| 意見書 No. | 意見の内容                                                                                                                                                                                                                                                                                                                                                                                                                                                                                                                                                      |

別図1 意見書1の添付図

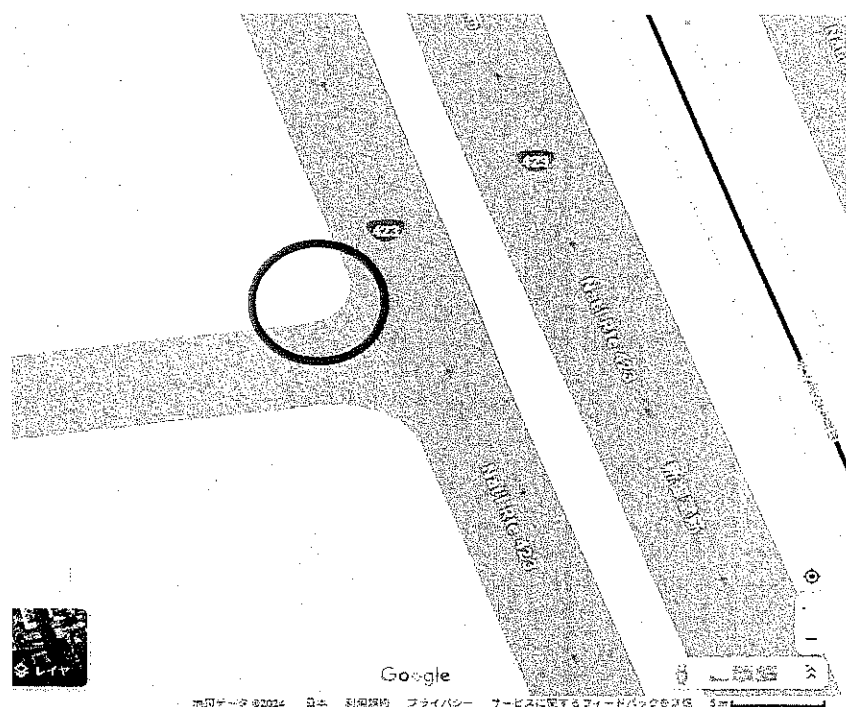
| 意見書 No. | 意見の内容                                                                                                                                                                                                                                                                                                                                                                                                                                                                                                                                                      |
|---------|------------------------------------------------------------------------------------------------------------------------------------------------------------------------------------------------------------------------------------------------------------------------------------------------------------------------------------------------------------------------------------------------------------------------------------------------------------------------------------------------------------------------------------------------------------|
| 1       | <p>別図1 参照</p> <p>北口左折により事故がふえる可能性がありますので交通の規せいの見直しをお願いします。</p>                                                                                                                                                                                                                                                                                                                                                                                                                                                                                             |

別図2-2 意見書2の添付図(2)

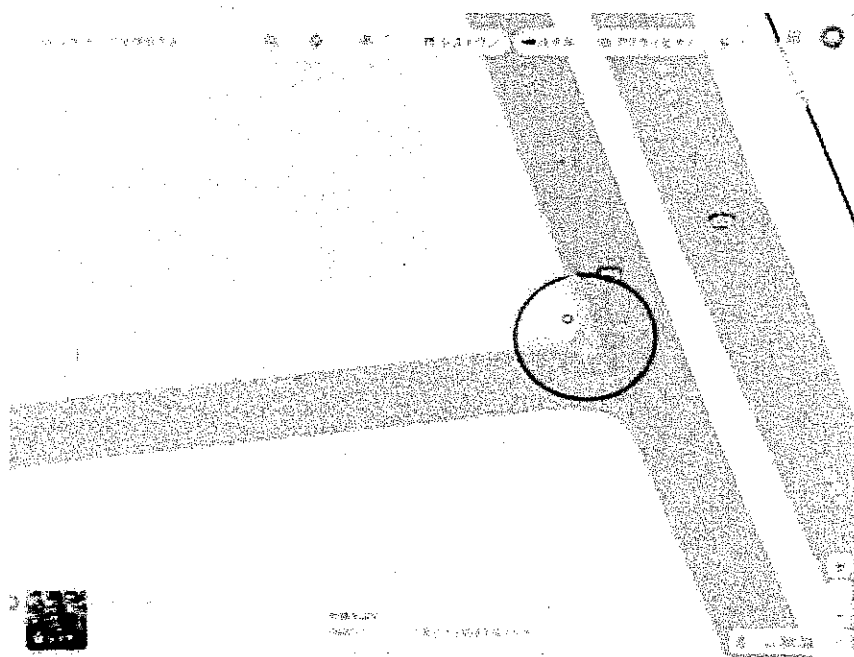
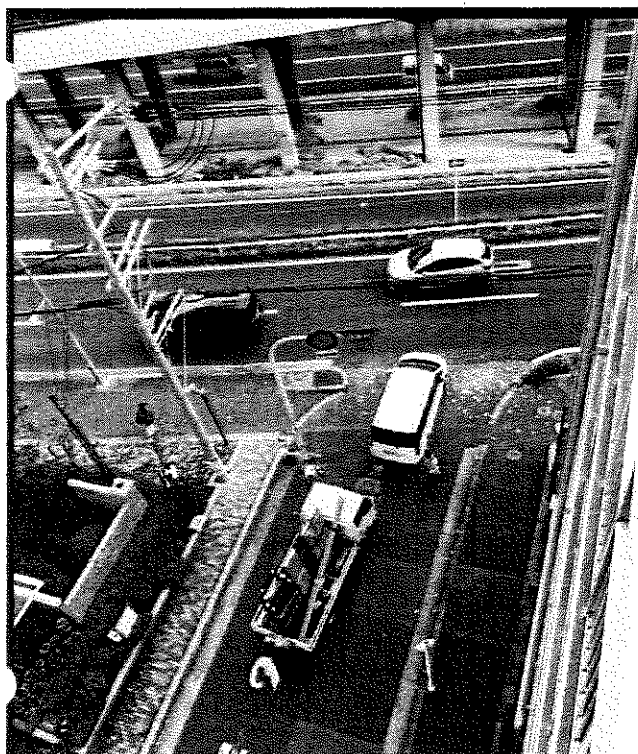
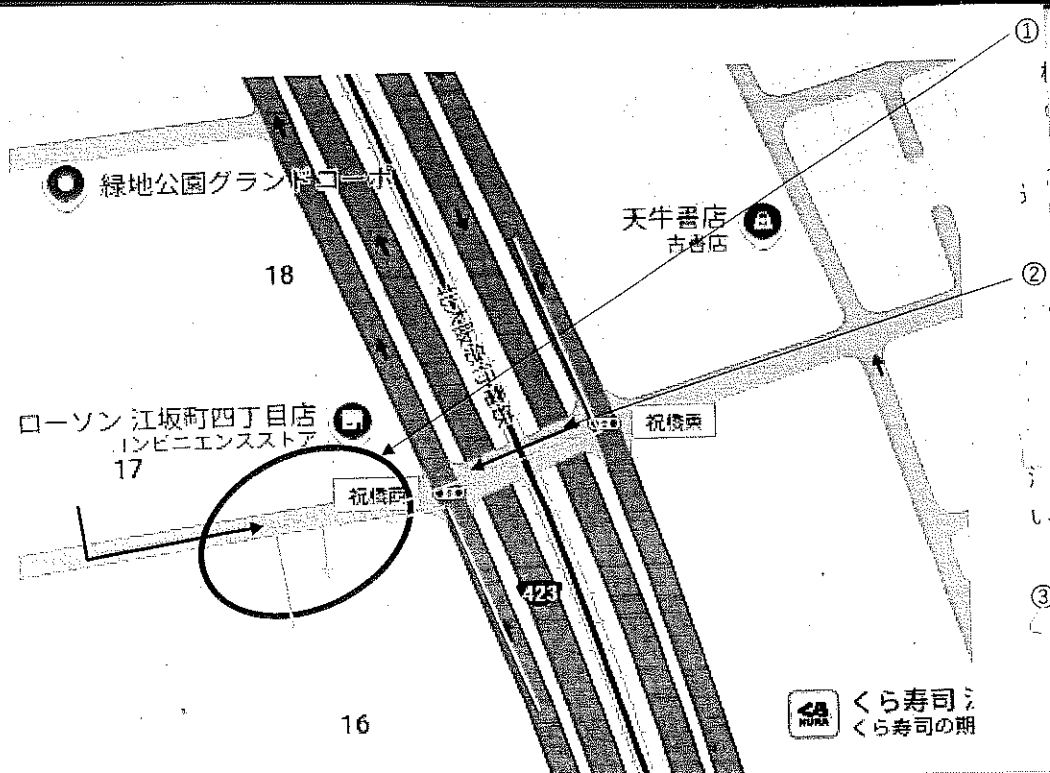
| 意見書 No. | 意見の内容                                                                                                                                                                                                                                                                                                                                                                                                                                                                                                                                                      |
|---------|------------------------------------------------------------------------------------------------------------------------------------------------------------------------------------------------------------------------------------------------------------------------------------------------------------------------------------------------------------------------------------------------------------------------------------------------------------------------------------------------------------------------------------------------------------|
| 2       | <p>別図2—1～3 参照</p> <p>ニトリ建設地の交差点「祝橋西」のひとつ北の交差点について、ぜひ検討いただきたく、お願いします。</p> <p>対象の場所では新御堂筋側道沿いの街路樹伐採跡が交差点にとび出している為、細い道から新御側道への侵入時、車が大回りになってしまいます。添付資料を参照ください。最後の写真で車が大回りし、新御側道二車線の車を止めてしまうことがお分かりいただけます。現状でも注意が必要ですがニトリさん建設後は交通量が増え、さらに危くなります。</p> <p>伐採跡の飛び出しをなくすには市、府、国？、警察等の調整が必要で、難しいとは思いますが、環境政策室発信で担当部署に連絡を取り、音頭をとっていただければと思います。</p> <p>ニトリさんの出店のために発生することはないですが、増加が予測されるのでこれを機会に吹田市で交通標識設置場所を新御堂歩道側に移すなどし、細い道側から安全に車が新御堂側道に出られるよう鋭角のコーナを鈍角にしていただけるよう検討をお願いしたいです。</p> <p>道路に沿った銀杏並木跡は、環境アセスメントの話とは違うかもしれませんが都市計画の中の交通安全のための道路整備部門とも連携して検討をお願いしたいです。</p> |

細い道から新御堂側道に出る場合の  
コーナ部は、地図では図のように  
素直なコーナになってますが  
実際には昔あった銀杏の樹の切株分  
飛び出して、細い道と側道の  
出入り口が狭くなっています。

その伐採跡が、新御堂側道と細い道の交通がスムーズにならない原因となっております。

新御堂側道のイチョウ伐採跡のほかに細い道側にも「止まれ」標識の柱と飛び出し注意の看板が下の写真の様に  
あるため、車運転手は左折時車を左に寄せるどころか、どちらかと言うと対向車線側に寄せます。

この状態で、新御堂側道から細い道へ車が入ろうとすると、細い道側の車は、大回りしても側道第2走路の車が止まるまで待つてでるか、後退して譲ることになります。

別図3 意見書4の添付図

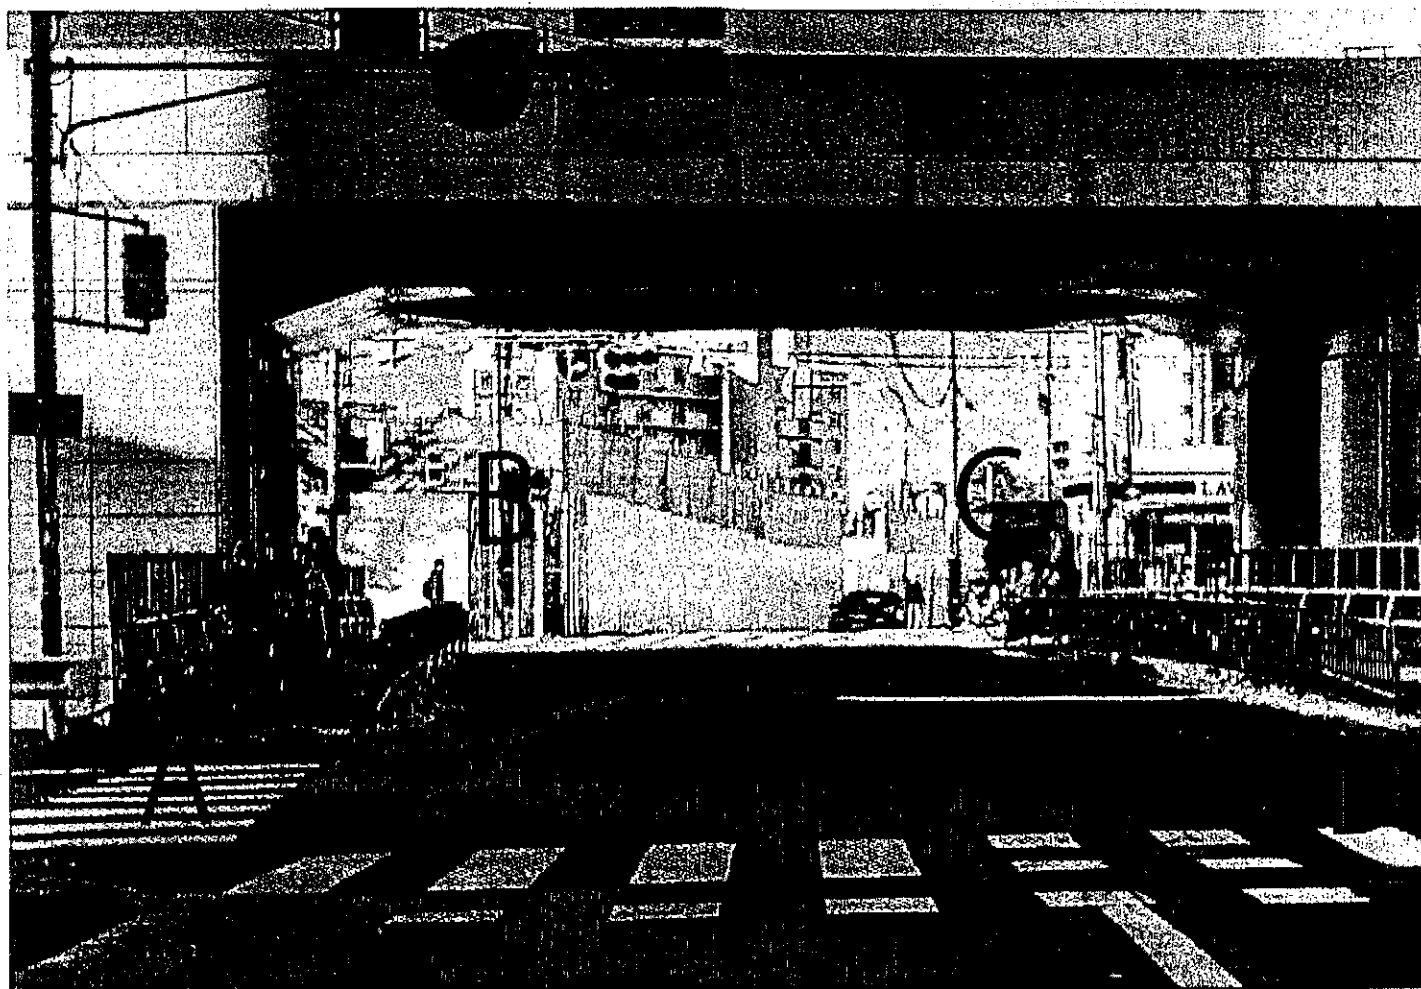
| 意見書 No. | 意見の内容                                                                                                                                                                                                                                                                                                                                                                                                                                                                                                                                                      |
|---------|------------------------------------------------------------------------------------------------------------------------------------------------------------------------------------------------------------------------------------------------------------------------------------------------------------------------------------------------------------------------------------------------------------------------------------------------------------------------------------------------------------------------------------------------------------|
| 4       | <p>別図3 参照</p> <p>① 祝橋西から北門へ入る道路幅は1.5車線ぐらいの狭さで、センターラインも引かれていません。この狭い道路で入退場をされるとクレヴィア緑地公園やアンフィニXI緑地公園の住民の車と南側から左折して入場する車と、さらには北側から祝橋東を右折してくる車との接触事故や道路渋滞の懸念がどうし</p>                                                                                                                                                                                                                                                                                                                                                                                          |

|   | <p>ても拭えません。</p> <p>② 祝橋の歩行者側信号で、東側から渡る時の青信号の時間が短いと思います。成人女性が青に変わったと同時に渡りだしても渡りきる前に点滅します。お年寄りや渡りきれず高架の真ん中で信号待ちをしています。北門からの入場を許可するのであれば、この橋で渋滞が起きるのは想像に容易いです。渋滞している橋の真ん中で信号待ちをし、2回に分けて渡るのは正直怖いです。</p> <p>いい機会というところ角が立ちますが、この信号感覚を是非見直して欲しい。</p> <p>③ 計画地の南側には大池小学校があり、通学する子供達は道路側歩道を使っています。</p> <p>下校のタイミングにあわせて 14 時ぐらいからは平日でも誘導員を配置して欲しい。</p>                                                                                                                                                                                                                                                                                                                                                                                            |

別図4—1 意見書5の添付図(1)

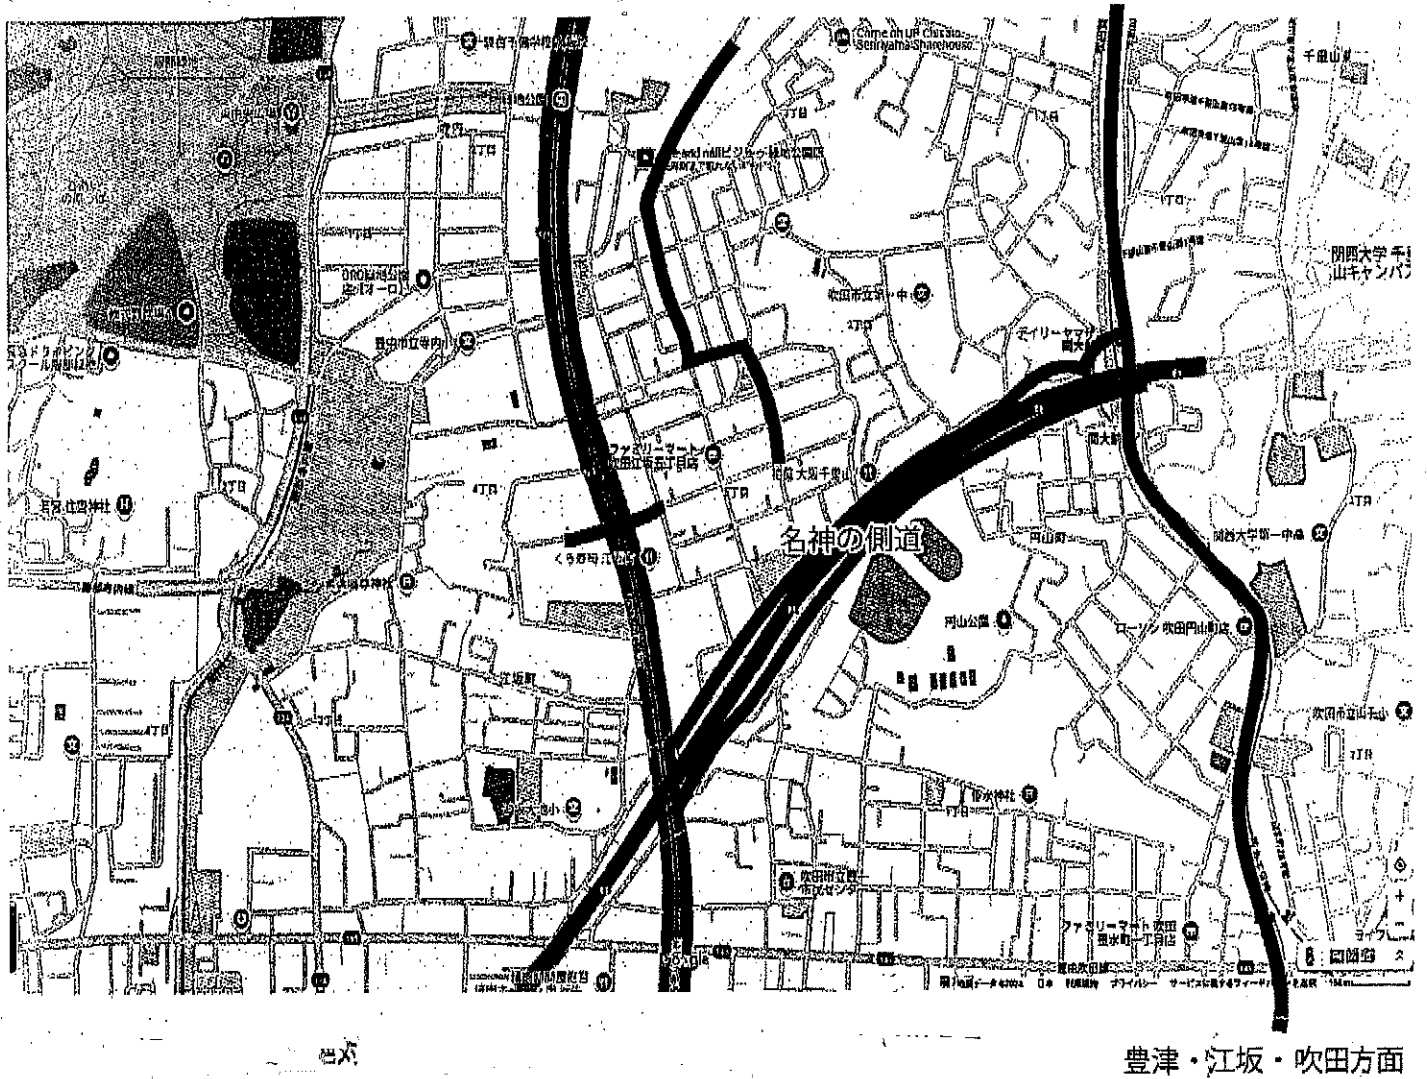
| 5 | <p>別図 4 参照</p> <p>A～Dのどの角でも信号待ちをする場所が狭いため、一列になる。</p> <p>南北の横断・東西の横断、どちらも歩道が狭い。</p> <p>写真では自転車のみだが、人がいればその横や後ろに並ぶ。</p> <p>歩行者や自転車が渡りきるまで車は曲がれない。</p> <p>歩行者用信号が点滅して赤になっても、横断歩道に人がいることも多い。</p> <p>普段でも信号を 2 回待つこともある。</p> <p>通勤時間はニトリやライフの従業員も増えるため、絶対に現状より状況は悪くなると思う</p> <p>来店・退店の方たちの進路を新御堂側道を想定しているようですが、あの 2 車線は、実質 1 車線なので、そんなにスムーズにはいかない。どう考えても 5 丁目は抜け道として利用されることになると思います。</p> <p>困ります。</p> <p>江坂町 5 丁目は絶対に抜け道として通過する自動車や二輪車が増える。</p> <p>最近は運転マナーや法律を守らない運転手も多いため、生活する上でのリスクは高まる。</p> <p>保育園、小学校、中学校、大学寮などがあり、普段でも飛び出しやノーヘル横断などもあるため、危険が多い。</p> <p>通り抜ける車が増えることで、違法駐車や事故や排気ガス増加等のリスクを負うのは地元民です。</p> <p>交通に対しては、問題がない等の回答が多いですが、いろんな場所にできている小規模モールですら、想定外の渋滞などを生んでいます。</p> <p>実際にオープンした後に、想定を超えた状況になりましたという、お粗末な結果にならないようにしてください。</p> |
